Выпуск № 02/2020

Дополнительный разъем в радиаторах охлаждающей жидкости MAN

Рисунок 1: Расширительный бачок старого поколения с одним разъемом

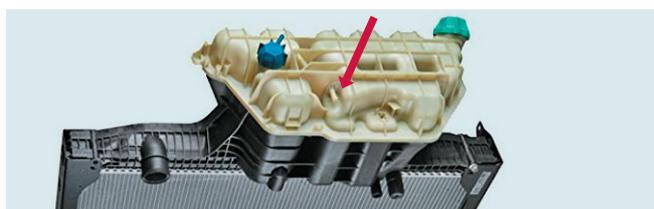
Специально для автомобилей, которые соответствуют экологическому стандарту Евро-6, некоторые радиаторы охлаждающей жидкости MAHLE укомплектованы дополнительным разъемом на расширительном бачке. Такие радиаторы, однако, можно использовать и в автомобилях, соответствующих стандартам Евро-4 и Евро-5.

Второй разъем на расширительном бачке в автомобилях, соответствующих экологическому стандарту Евро-6, необходим для подсоединения дополнительного шланга охлаждающей жидкости. В автомобилях со стандартом Евро-4 или Евро-5 такой шланг не применяется, поэтому необходимости в этом разьеме нет. В таких случаях этот разъем должен быть перекрыт заглушкой, чтобы предотвратить выход охлаждающей жидкости.

Рисунок 2: Расширительный бачок нового поколения с двумя разъемами

Рисунок 3: В автомобилях, соответствующих стандартам Евро-4 и Евро-5, разъем должен быть перекрыт заглушкой

Заглушка входит в комплект поставки, а при ее утере деталь можно заказать непосредственно в отделе сбыта запчастей MAN, указав следующий номер: 36.06140-0045
